Produkt Änderungs-Information

(Product change notification)

Serie / Artikel	3495 SMT Buchsenleisten, 08 polig, RM 2,54 mm, stehend,
Series / Item	2-reihig, BH 8,7 mm, durchsteckbar
	3494 SMT Female Headers, 08 pin, Pitch 2,54 mm, Vertical, Double-Row, 8,7 mm Profile, Pass Through

Detailinfo/ Detailed Information:

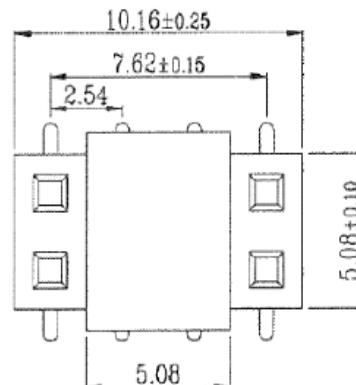
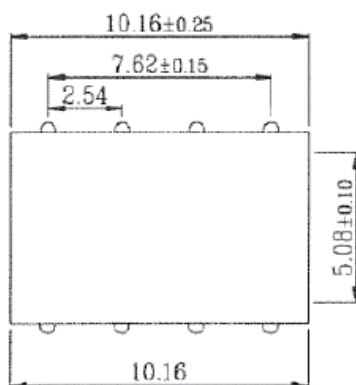
Aus produktionstechnischen Gründen wird **nur bei der 08 poligen Version** das Pad auf eine kleinere Version geändert. Am Bauteil gibt es keine Veränderungen.

For production reasons, **only for the 08 pin version**, the pad will be changed to a smaller version.

There are no changes at the component.

Alt / Old: 08 polig/ 08 pin

Neu/New: 08 polig/ 08 pin

Bestehende Aufträge behalten das breite Pad. Die Änderung auf das kleine Pad wird für neue Aufträge ab dem 01. März 2023 in der Produktion eingeführt.

Existing orders will remain with wide pad. The change onto small pad will be valid for new orders from 01.03.2023.
